令和元年 7 月 24 日付け，原規規発第 1907243 号をもって設置変更許可を受け，令和元年 9 月 24 日付け総室発第 69 号をもって設置変更許可を申請（令和 2 年 11 月 16 日付け総室発第 78 号，令和 3 年 2 月 19 日付け総室発第 109 号，令和 3 年 10 月 15 日付け総室発第 61 号で一部補正）している東海第二発電所の発電用原子炉設置変更許可申請書の添付書類八の記載のうち，下記項目の記述及び関連図面等を次のとおり変更又は追加する。

東海第二発電所圧縮減容装置 適合のための設計方針 適合の原子炉設置変更申請書等

東海第二発電所圧縮減容装置 適合のための設計方針 (既許可と圧縮減容装置設置に伴う設計方針の比較) 【安全設計に関する説明】

第 24 図 固体廃棄物作業建屋平面図

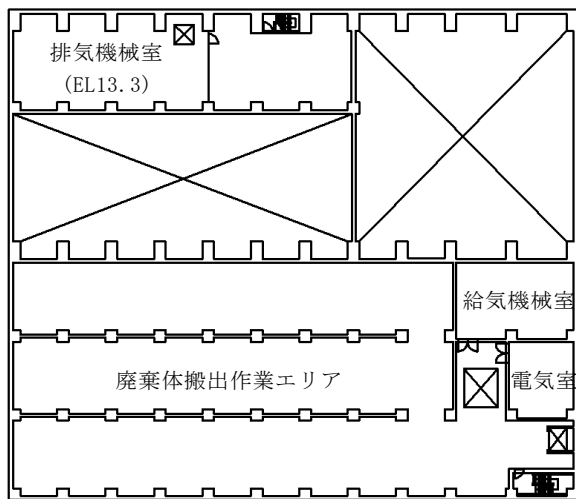
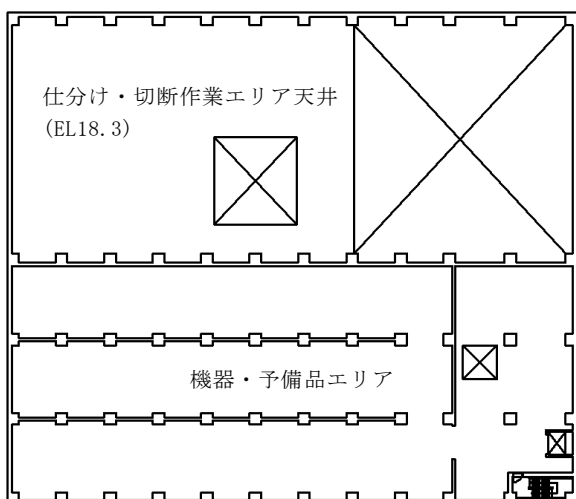
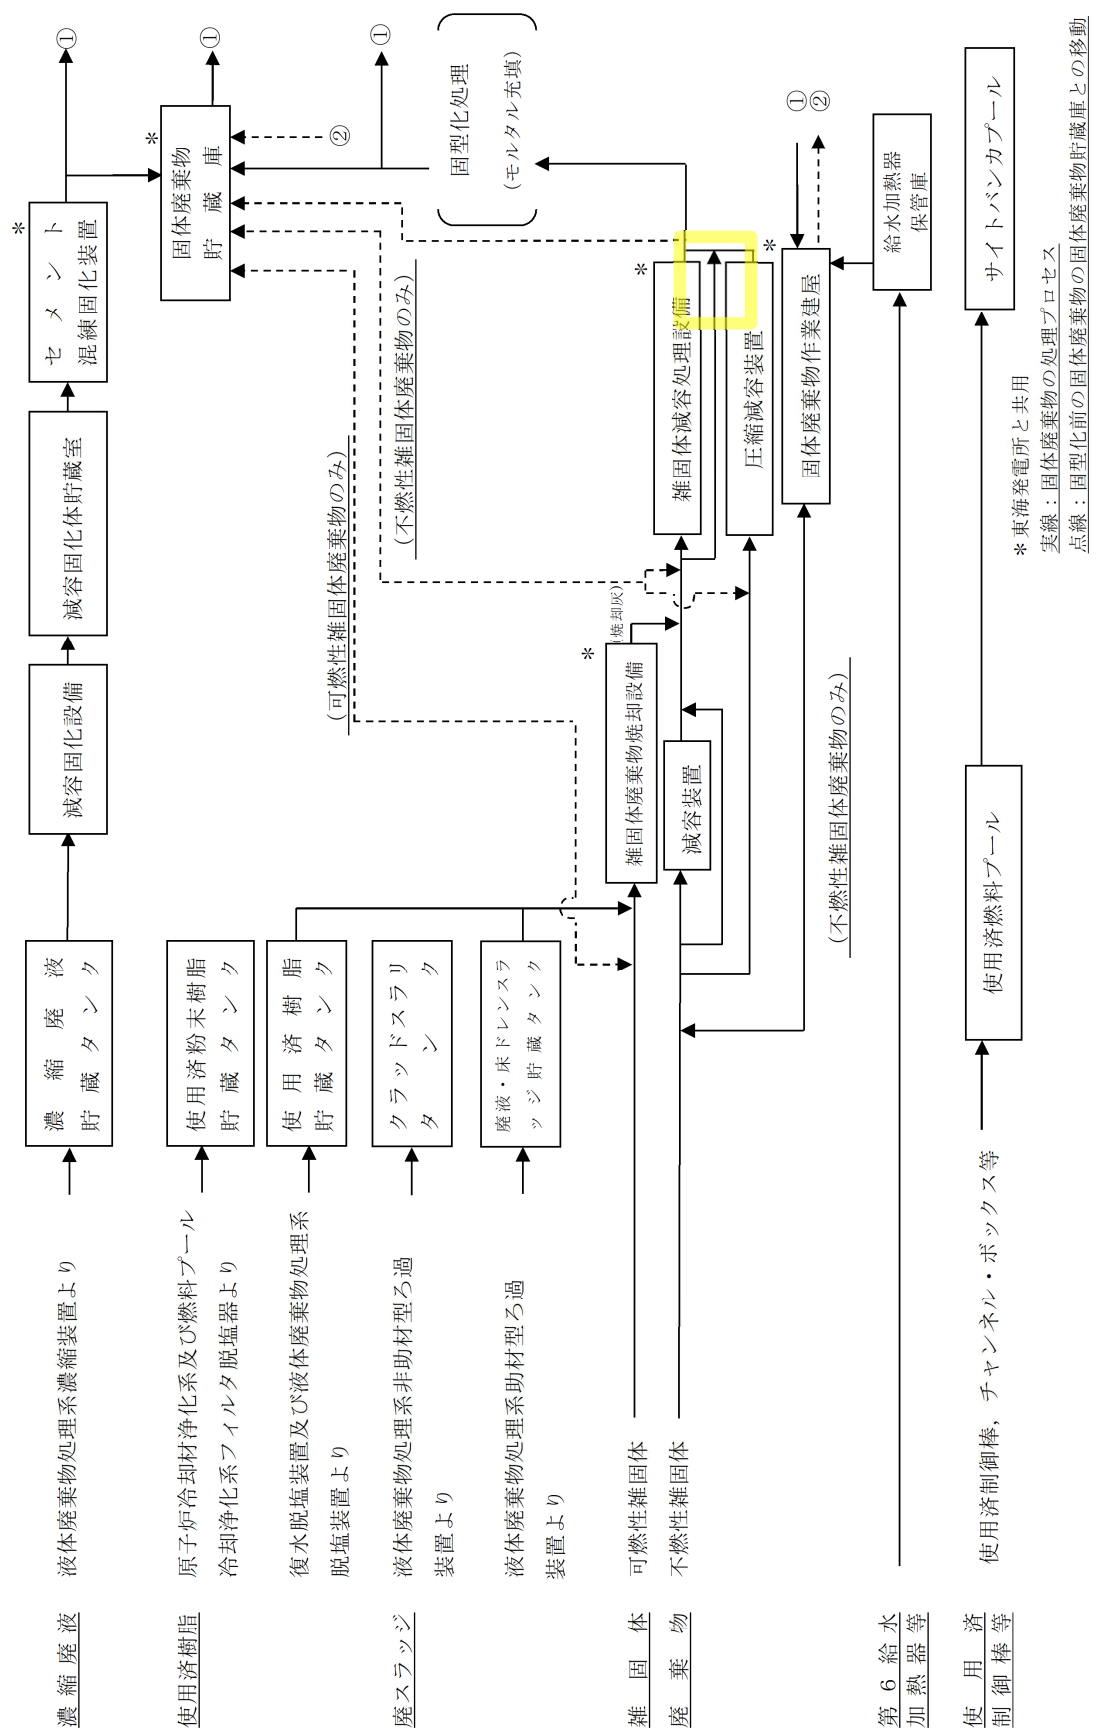
既許可 (令和元年7月24日に許可を受けた原子炉設置変更許可申請書等)	圧縮減容装置に伴う設計方針	備考
<p>1 階平面図 (EL 8.3)</p> <p>2 階平面図 (EL 15.3)</p> <p>3 階平面図 (EL 21.8)</p> <p>第 24 図 固体廃棄物作業建屋平面図 (添付書類 八 第 2.1-11 図)</p>	<p>1 階平面図 (EL 8.3)</p> <p>2 階平面図 (EL 15.3)</p> <p>3 階平面図 (EL 21.8)</p> <p>第 24 図 固体廃棄物作業建屋平面図 (添付書類 八 第 2.1-11 図)</p>	<p>①&lt;27条-5&gt;</p>

既許可 (令和元年7月24日に許可を受けた原子炉設置変更許可申請書等)	圧縮減容装置に伴う設計方針	備考
<p>1階平面図 (EL. 8.3)</p>  <p>2階平面図 (EL. 15.3)</p>  <p>3階平面図 (EL. 21.8)</p>  <p>第 2.1-11 図 固体廃棄物作業建屋平面図</p>	<p>1階平面図 (EL. 8.3)</p>  <p>2階平面図 (EL. 15.3)</p>  <p>3階平面図 (EL. 21.8)</p>  <p>第 2.1-11 図 固体廃棄物作業建屋平面図</p>	<p>①&lt;27 条-5&gt;</p>

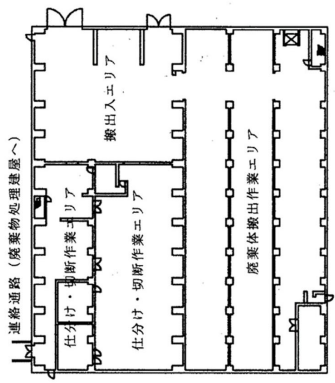
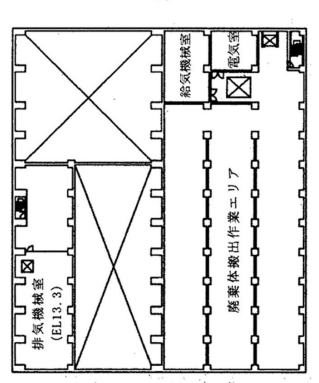
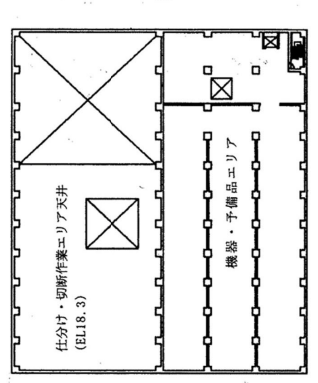
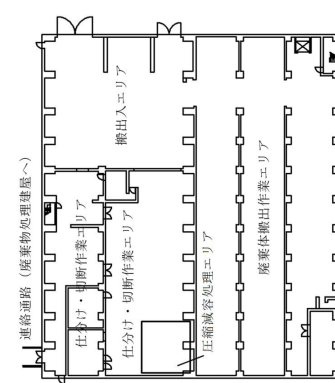
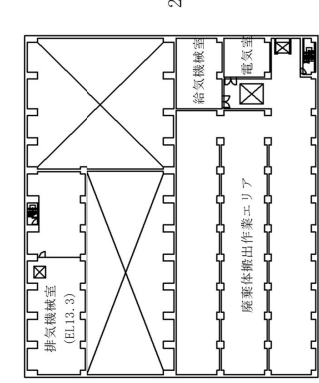
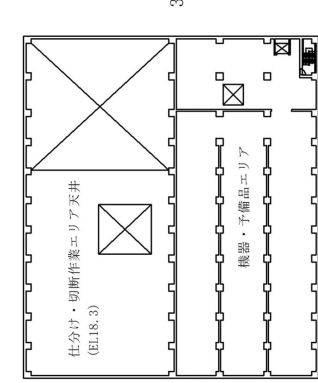
①既許可の設計方針に基づき圧縮減容装置の設計を記載  
②圧縮減容装置の設置による既許可の設計方針の変更

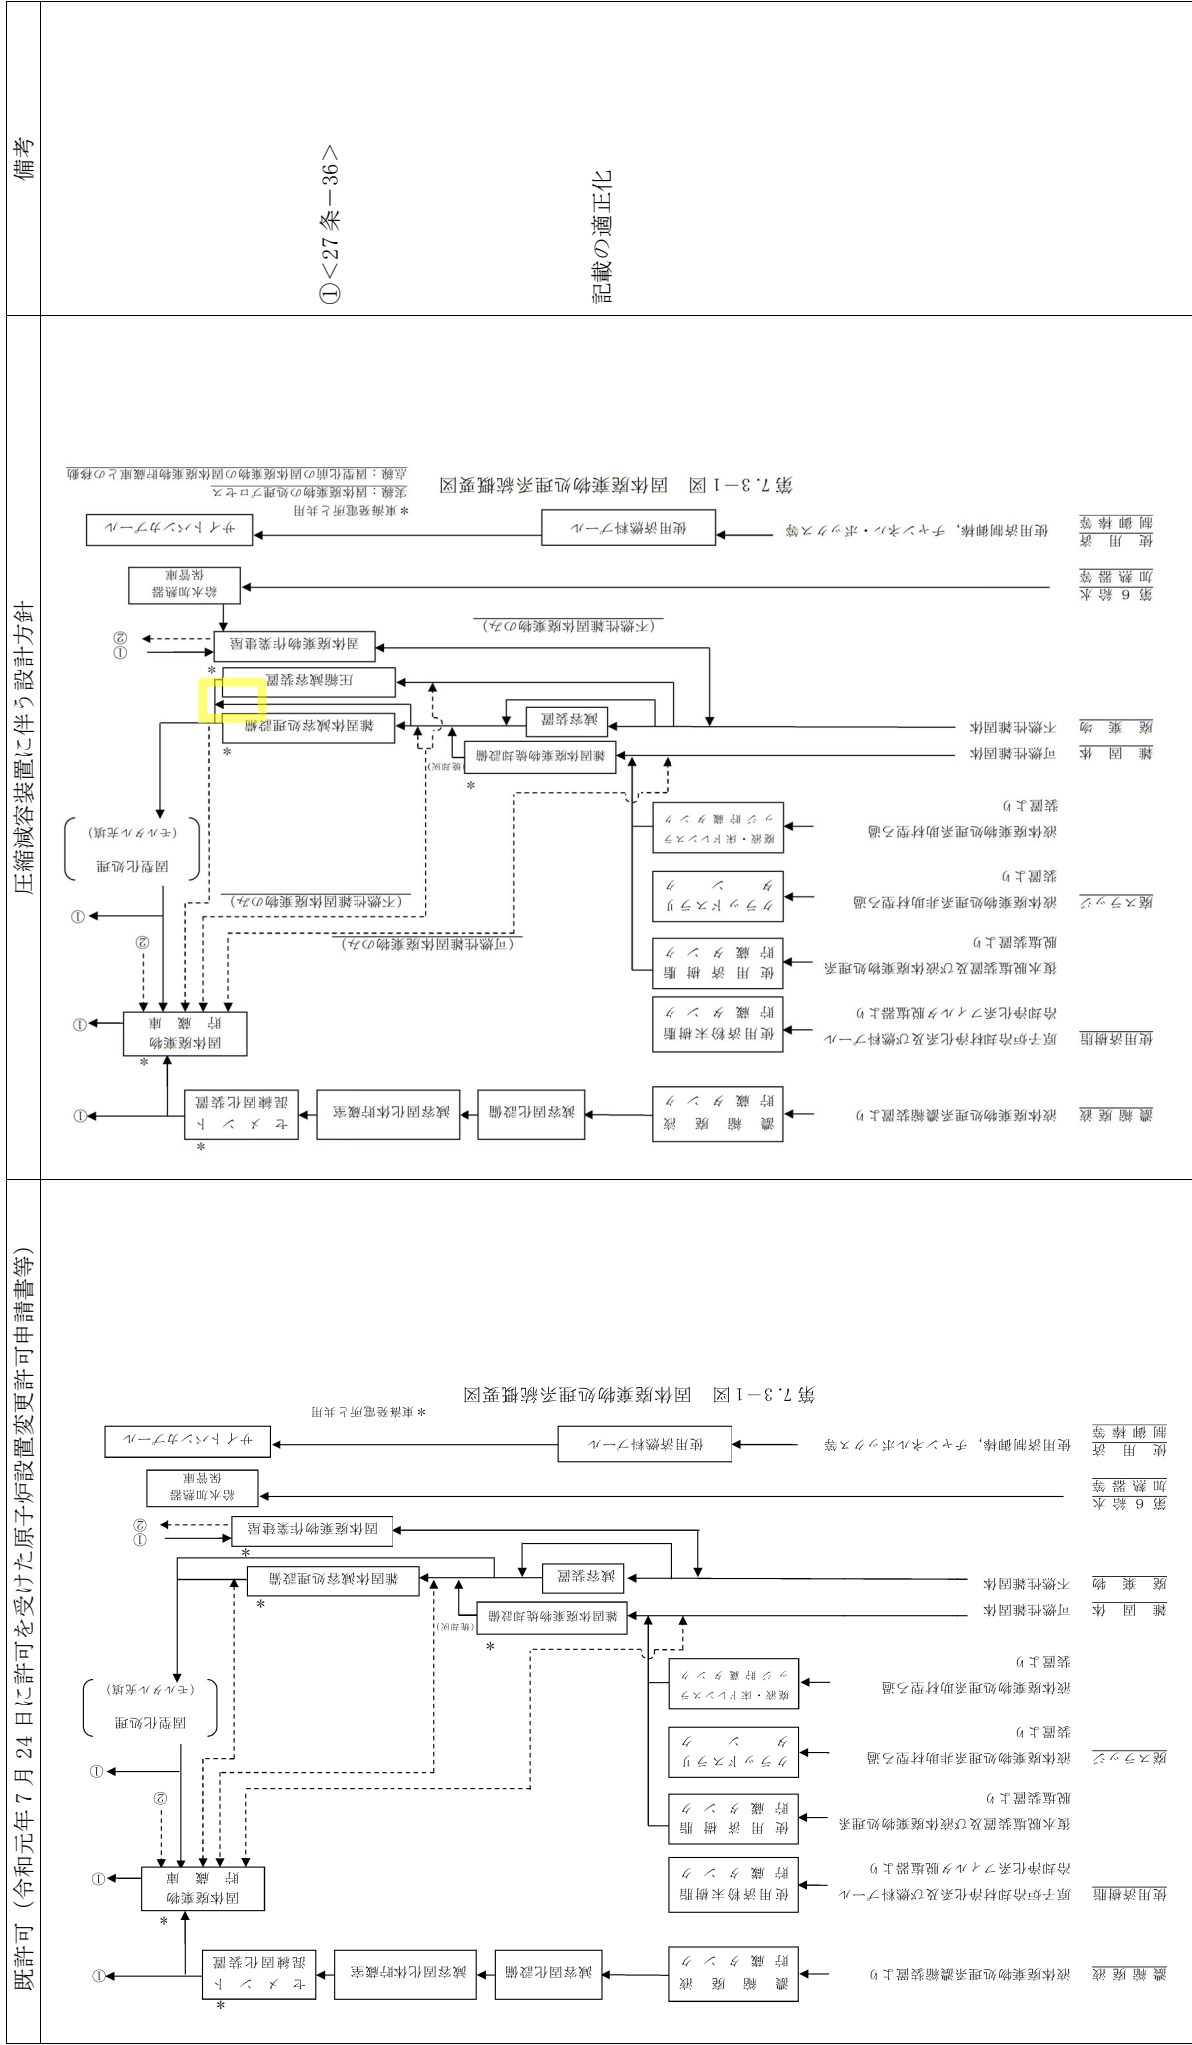
既許可 (令和元年7月24日に許可を受けた原子炉設置変更許可申請書等)	圧縮減容装置に伴う設計方針	備考
<p>(12) 面 積 延 約 10,000m<sup>2</sup> 貯 蔵 能 力 約 48,000 本 (200L ドラム缶相当) 給水加熱器保管庫 位置 発電所敷地内 構造 鉄筋コンクリート造 (地上1階) 容量 約 5,100m<sup>3</sup> (第6給水加熱器3基等) (13) 固体廃棄物作業建屋 (東海発電所及び東海第二発電所共用, 既設) 位置 発電所敷地内 構造 鉄筋コンクリート造 (一部鉄骨鉄筋コンクリート造及び鉄骨造) (地上3階) 面 積 約 6,200m<sup>2</sup> 固体廃棄物作業建屋の延面積 (廃棄体搬出作業エリアの延面積 約 2,700m<sup>2</sup>) (仕分け・切断作業エリアの面積 約 900m<sup>2</sup>) (機器・予備品エリアの面積 約 1,400m<sup>2</sup>) 貯 蔵 能 力 廃棄事業者の廃棄施設へ廃棄するための検査及び搬出までの間, 貯蔵保管する 200L ドラム缶約 3,000 本 (廃棄体搬出作業エリア)</p>	<p>(地下1階,地上2階) 延 約 10,000m<sup>2</sup> 約 48,000 本 (200L ドラム缶相当) 発電所敷地内 鉄筋コンクリート造 (地上1階) 約 5,100m<sup>3</sup> (第6給水加熱器3基等) (14) 固体廃棄物作業建屋 (東海発電所及び東海第二発電所共用, 既設) 位置 発電所敷地内 構造 鉄筋コンクリート造 (一部鉄骨鉄筋コンクリート造及び鉄骨造) (地上3階) 面 積 約 6,200m<sup>2</sup> 固体廃棄物作業建屋の延面積 (廃棄体搬出作業エリアの延面積 約 2,700m<sup>2</sup>) (仕分け・切断作業エリアの面積 約 830m<sup>2</sup>) <u>約 70m<sup>2</sup></u> (機器・予備品エリアの面積 約 1,400m<sup>2</sup>) 貯 蔵 能 力 廃棄事業者の廃棄施設へ廃棄するための検査及び搬出までの間, 貯蔵保管する 200L ドラム缶約 3,000 本 (廃棄体搬出作業エリア)</p>	<p>②&lt;27条-6,7&gt; ①&lt;27条-6,7&gt;</p>
